Servicemeddelande

Ändrad utväxling i koppling

VOLVO
112 623

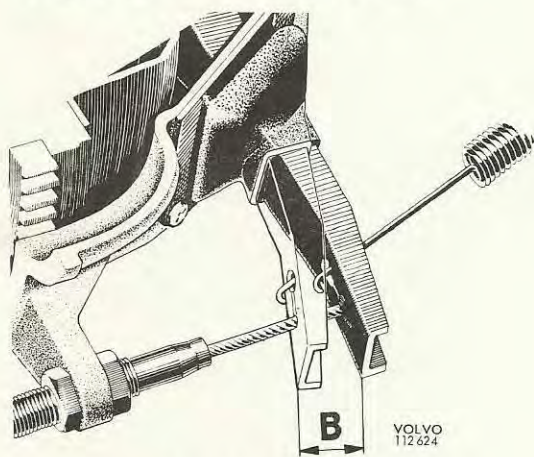
Från och med årsskiftet 1972-1973 har vi endast en koppling, detaljnummer 381 249-2. Denna koppling sänker urtrampningskraften ca 30%, genom att inre utväxlingen har ändrats från 2,5:1 till 3,5:1.

Vid byte av koppling på äldre bilar måste man därför öka pedalslaget (A) till 155 mm för vänsterstyrd och 160 mm för högerstyrd vagn.

Svårigheter att få in backväxeln, eller en i övrigt trögväxlad låda kan annars bli följden.

Vid misstanke om ev. fjädring i kopplingsreglaget bör kopplingsgaffelns slag (B) kontrolleras. Det skall vid rätt spel i gaffeln vara 25-29 mm.

A = 155 mm
A = 160 mm

B = 25 - 29 mm
